Naše zn. 5890/2021-SŽ-SSV-Ú3
Listů/příloh 2/0

Věc: **Rekonstrukce mostu v km 182,618 trati Brno – Česká Třebová**
Vysvětlení/ změna/ doplnění zadávací dokumentace č. 1

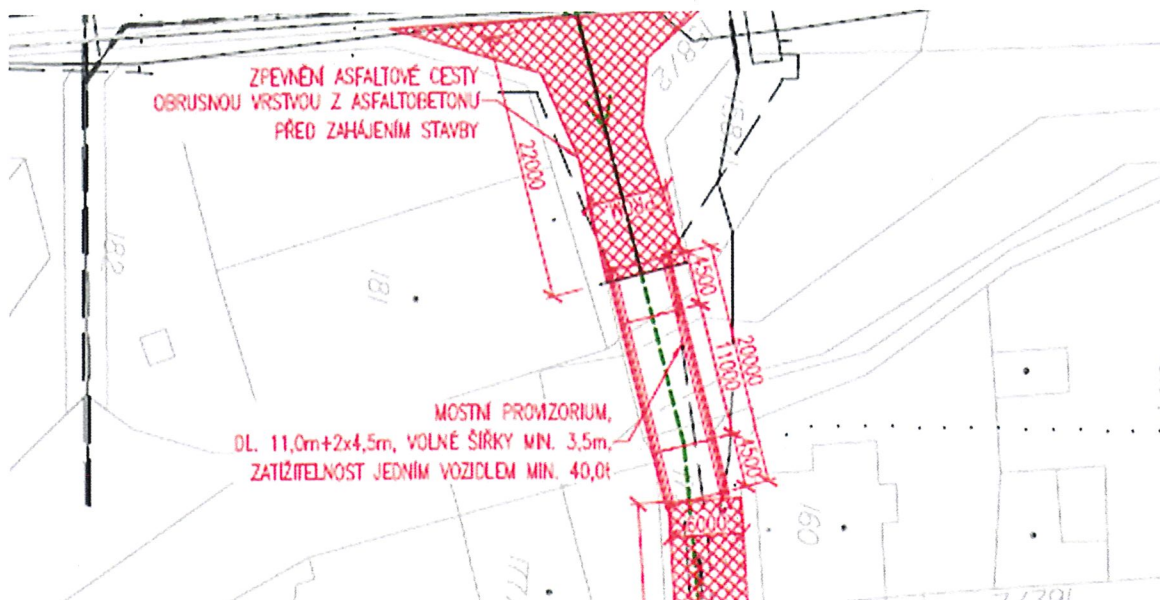
Dotaz č. 2:

Dotaz ohledně položky pro mostní provizorium, výkaz výměr mostu obsahuje pouze mostní provizorium vpravo u mostu, zmiňované v TZ mostu:

Můžete doplnit toto provizorium do výkazu výměr?

V soupisu prací je uvedeno mostní provizorium (MP) obecně 1x. U železničního mostního objektu se MP uvažovalo pro potřeby stavby obsloužit levostranný břeh při využití hlavní přístupové cesty od žel. přejezdu P6803. **Tato přístupová cesta byla jako hlavní zamítnuta.** V případě, kdy přístup na stavbu je veden od penzionu „Mlýn“ je mostní provizorium pro potřeby převedení staveništní dopravy u železničního mostu o nosnosti 40,0t neopodstatněné. Provizorium bude použito pro potřeby převedení dopravy přes vodní tok u penzionu „Mlýn“. **PD mostního objektu ve vztahu k aktualizaci ZOV 08/2020 nebyla prováděna.**
